Dotyczy ogłoszenia o zamówieniu:
Przebudowa i remont budynków Muzeum Archidiecezjalnego we Wrocławiu

Numer referencyjny:
PZP.01.04.2020

Odpowiedzi na pytania wykonawców – część II

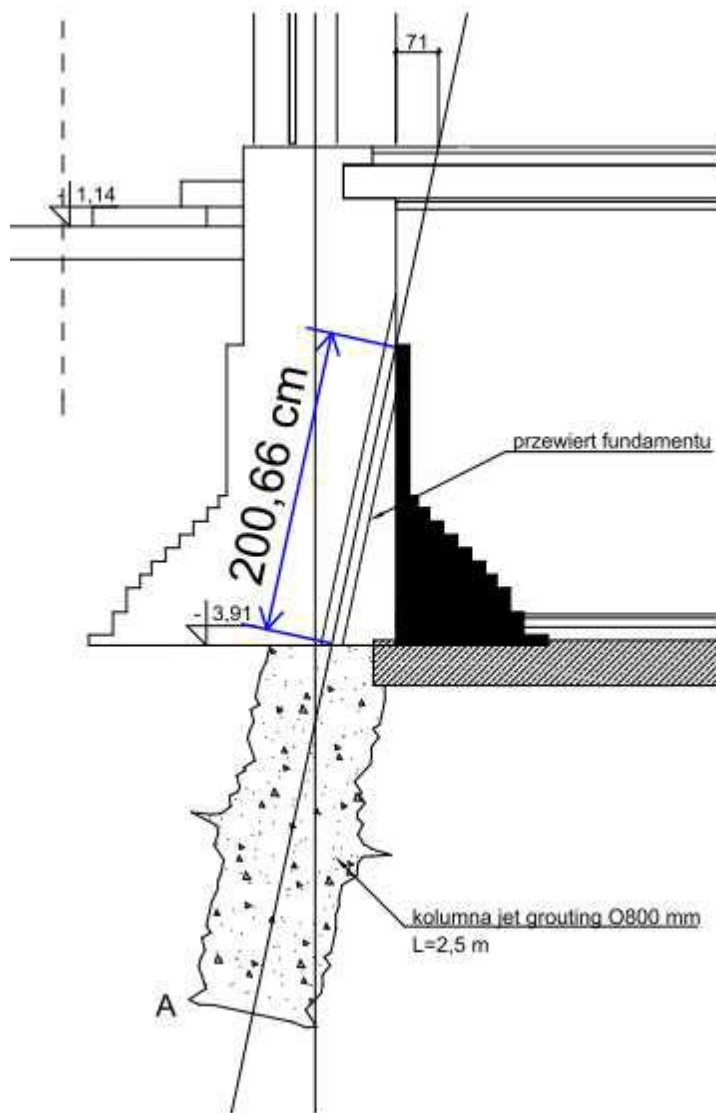
W przedmiarze podano łączną długość przewiertów koniecznych do wykonania podbicia fundamentów budynku B równą 260,00 m. Na podstawie rys. ZK_00 i schematu wierceń widocznym na rys. ZK_02 można oszacować tą ilość na 356,70 mb. Niemniej jednak są miejsca niepokazane na przekrojach dlatego prosimy o potwierdzenie, że konieczne jest wykonanie nie więcej niż 260,00 mb wierceń pod wykonanie podbicia budynku B.

Faktyczny układ fundamentowania budynku B nie jest w pełni znany. Obszarem badań objęto jedynie zewnętrzny fragment ławy fundamentowej. Rzeczywista sumaryczna długość przewiertów może odbiegać od podanej wartości, ponieważ podstawą do jej obliczenia była jedna odkrywka z określonymi wymiarami odsadzki. Może się więc zdarzyć, że dla niektórych

ścian, dla których odsadzki mają inną geometrię lub np. obniżony poziom posadowienia, długość przewiertu będzie mniejsza lub większa od założonych 200 cm.

Przyjęta w projekcie długość przewiertów uwzględnia czysty przewiert przez ścianę/fundament, wykonany zawiertką $\phi 130-150$ mm zgodnie z załączonym przekrojem.

Widoczny odcinek przewiertu wynosi ok. 200 cm, stąd sumaryczna długość przewiertów 260 m (dla 130 szt. kolumn podbicia). Do długości przewiertu nie wlicza się dowiertu w gruncie ani przewiertu przez ew. warstwy posadzkowe (które są przeznaczone do usunięcia).
